## **Nota van zienswijzen**

### **BESTEMMINGSPLAN “Kom Vessem, herziening Kuilenhurk 24 en De Hoefse Weg”**

Waterschap De Dommel (kenmerk: 42817/45401)

Figuur 14 kaart maximale berging in grondwater (bron: Atlas Leefomgeving)

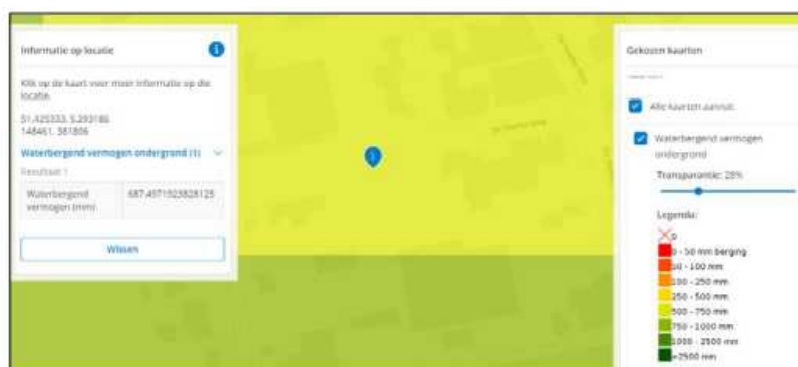
Het waterschap heeft op gemerkt dat in het ontwerpbestemmingsplan Kom Vessem, herziening Kuilenhurk 24 en De Hoefse Weg niet het meest actuele provinciale beleid en niet het meest recente beleid van het Waterschap zijn verwerkt. Daarnaast is opgemerkt dat bij het berekenen van de bergingscapaciteit een verschrijving heeft geleid tot een onjuiste maatvoering voor de waterberging.

Ook dient de voorgestelde berging niet dieper dan 50cm onder maaiveld te gaan in verband met de grondwaterstand. In het ontwerp bestemmingsplan wordt voorgesteld de waterberging tot 1 meter diep te graven. De grondwaterstand in het plangebied ligt op een diepte van 50 – 75 cm.

Direct westelijk van het toe te voegen bedrijfsperceel wordt een landschappelijke inpassing gerealiseerd. Aanvankelijk was het de bedoeling om daarin te voorzien in de waterberging. Die blijkt echter niet voldoende van omvang. Daarom wordt uitgegaan van de aanleg van een bergingsvijver westelijk van die landschappelijke inpassing.

Voor het beoordelen van de mogelijkheden of water geborgen worden is het waterbergend vermogen van belang. De onderstaande kaart "maximale berging in grondwater" drukt uit hoeveel water (in mm) nog in de grond geborgen kan worden ten opzichte van een huidige natte situatie. Waterberging in de onverzadigde zone kan bepaald worden door het verschil tussen de grondwaterstanden en het Actueel Hoogtebestand Nederland (AHN) te bepalen. Hieraan is af te leiden hoeveel water er in potentie nog in de onverzadigde zone geborgen kan worden. De kaart drukt uit hoeveel water je kwijt kan in de bodem, wanneer deze tot de rand (het maaiveld) gevuld kan worden en geeft dus het verschil aan tussen de huidige gemiddeld hoogste grondwaterstand (GHG) berekend voor de periode 1998 tot 2006 en het maaiveld.

Uit deze kaart volgt dat er voldoende mogelijkheden zijn om via een bergingsvijver van voldoende oppervlak te voorzien in voldoende infiltratievoorziening. Een meetpunt in het grondwatermeetnet van de provincie Noord-Brabant ter hoogte van het Heike bevestigt deze waarde. Uitgaande van een waterbergend vermogen van 69 cm (zie kaart hierboven) is een oppervlakte nodig van ongeveer 250 m<sup>2</sup>.
